環境モニタリング評価部会 質問と回答一覧（暫定版）

（令和4年3月25日時点）

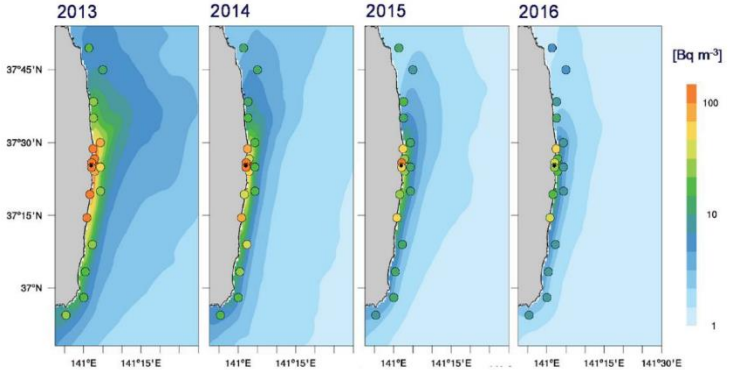
<p>⑫-6</p>	<p>全体</p>	<p>海洋放出に係る放射線影響評価結果</p>	<p>モニタリングデータから異常値を設定していくとあるが、異常値については、放出が開始される前に設定すべきである。事前のモニタリングで通常の変動幅を確認して異常値を設定するとともに、放出後のデータの蓄積により見直しを行うこと。</p>	<p>異常値については、放出前のモニタリング状況なども踏まえ検討していきたい。</p>  <p>第7回ALPS処理水審査会資料より引用</p>
<p>⑫-7</p>	<p>全体</p>	<p>海洋放出に係る放射線影響評価結果</p>	<p>放出している最中に、異常時の対策を取ることが重要である。海水流量とALPS処理水の流量から希釈される濃度を制御すると思うが、異常値の判断は、警報の段階と放出を停止する段階の2段階で行い、緊急時の監視をする必要がある。</p>	<p>希釈の監視については、設備側で検討しているため、そこも含めて対応したい。</p>
<p>⑫-8</p>	<p>全体</p>	<p>海洋放出に係る放射線影響評価結果</p>	<p>異常が確認された際の確認手順について、3日間10地点でモニタリングを実施し、異常がないことを確認するとあるが、1地点でも異常があったら放出を停止して確認していくのかどうかまで書いておかないと手順として足りないのではないかと。放出した先で異常があれば放出をやめる、その後、海水モニタリングをやったところで異常があったらこうするというところまで書くことが安心につながる。</p>	<p>一貫した流れの説明ができるように改善したい。</p>
<p>⑫-9</p>	<p>全体</p>	<p>海洋放出に係る放射線影響評価結果</p>	<p>福島第一原子力発電所事故の海洋中セシウム濃度の再現計算で再現性が確認された領域海洋モデル（ROMS）を使用しているが、ALPS処理水放出後の海域拡散計算に用いることの妥当性について説明していただきたい。 今回のトリチウムの拡散に対してどの程度有効かについて、国際的な評価、国内の学会等の第三者からの評価を説明していただきたい。</p>	<p>海水に溶解した状態であれば、セシウム以外の核種への適用は可能であると考えている。影響評価においては、必要に応じて濃縮や吸着を考慮している。 引用文献の記載のみなので、内容についても引用するなど、検討したい。</p>

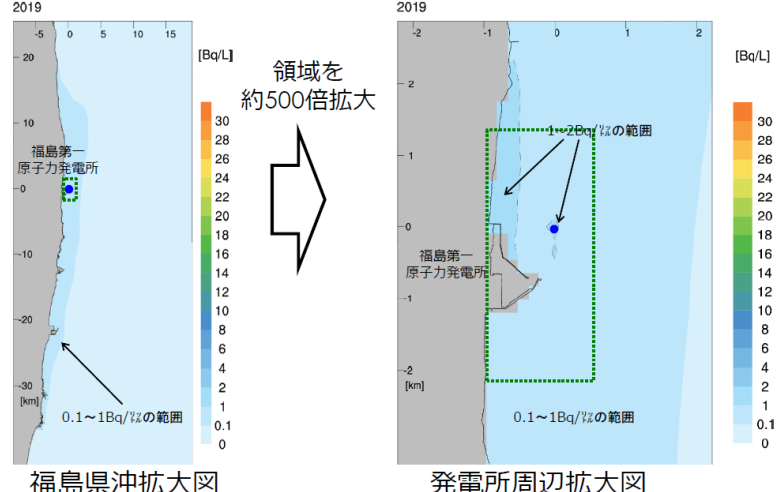
⑫-10	全体	海洋放出に係る放射線影響評価結果	海水と接触することで沈殿が生じ、沈殿物が放出口から放出されることはないのか。	ALPS 処理水の化学的な分析結果から考えて、海水中の浮遊粒子に付着するものもあるが、沈殿するような量にはならないと考えている。
⑫-11	全体	海洋放出に係る放射線影響評価結果	ALPS 処理水保管タンクに高濃度の粒子状の沈殿物が残存しており、流出しないよう清掃するなどの対応が必要である。	ALPS 処理水保管タンクから測定・確認用のタンク群に沈殿物が移送されないように、定期的な清掃も含めて検討したい。
⑫-12	全体	海洋放出に係る放射線影響評価結果	化学分析から沈殿する量にならないとの回答だが、海水と接触して沈殿をおこすのか示していただきたい。 海水中の浮遊物質に付着することと析出することは別である。化学反応により塩ができて沈殿することを心配している。塩ができるのであれば、それらがどんな挙動をするのかも含めて示していただきたい。	どのくらい沈殿するのか、化学反応も含めてどのような説明ができるか検討していく。
⑫-13	全体	海洋放出に係る放射線影響評価結果	一般的に外洋に面した海域の流況は複雑で、こうした海域の拡散評価においては、現地観測データなどから沿岸に沿った代表的な海流分布や静穏時の年間の頻度などに基づき、拡散範囲を評価することが多い。一方、今回の拡散評価において用いられた領域海洋モデル (ROMS) は、高解像度で海域流動場の変動を再現することができるため、より実態に近い海域拡散評価を可能としていると考えられる。	領域海洋モデルを高解像度化して適用しているため、拡散状況の再現性は高いものと考えている。
⑫-14	全体	海洋放出に係る放射線影響評価結果	潮汐による駆動力は考慮されているか。	潮汐による駆動力は考慮している。報告書の改訂の際に追記したいと考えている。
